令04原機(科保)061
令和4年6月27日

核燃料物質使用変更許可申請書

核燃料物質使用変更許可申請書新旧対照表

(第4研究棟)

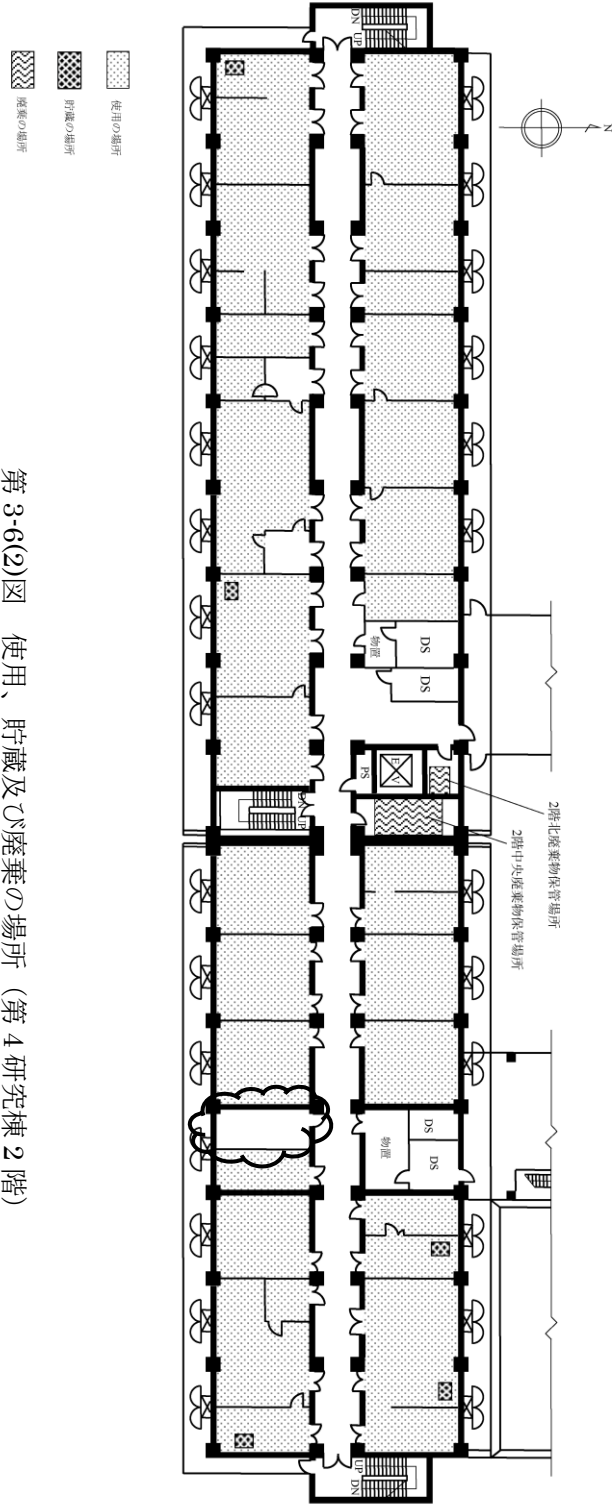
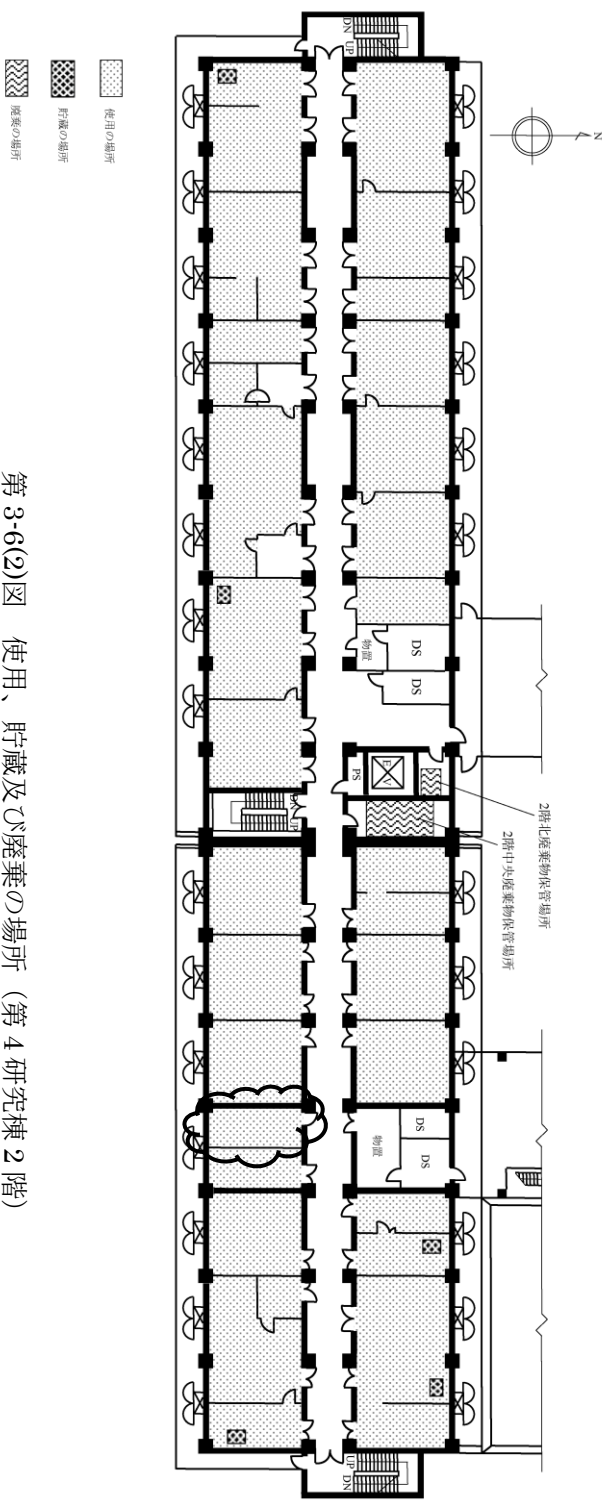
変更前	変更後	備考
<p>①: 使用の目的 1 ②: 使用の目的 2 ③: 使用の目的 3 ④: 使用の目的 4 ⑤: 使用の目的 5 ⑥: 使用の目的 6 ⑦: 使用の目的 7 ⑧: 使用の目的 7</p>	<p>①: 使用の目的 1 ②: 使用の目的 2 ③: 使用の目的 3 ④: 使用の目的 4 ⑤: 使用の目的 5 ⑥: 使用の目的 6 ⑦: 使用の目的 7 ⑧: 使用の目的 7</p>	<p>☁: 取扱設備・機器の追加に伴う使用室の追加</p>
<p>第3-5図 第4研究棟内実験室配置図</p> <p>第3-6(1)図 (記載省略)</p>	<p>第3-5図 第4研究棟内実験室配置図</p> <p>第3-6(1)図 (変更なし)</p>
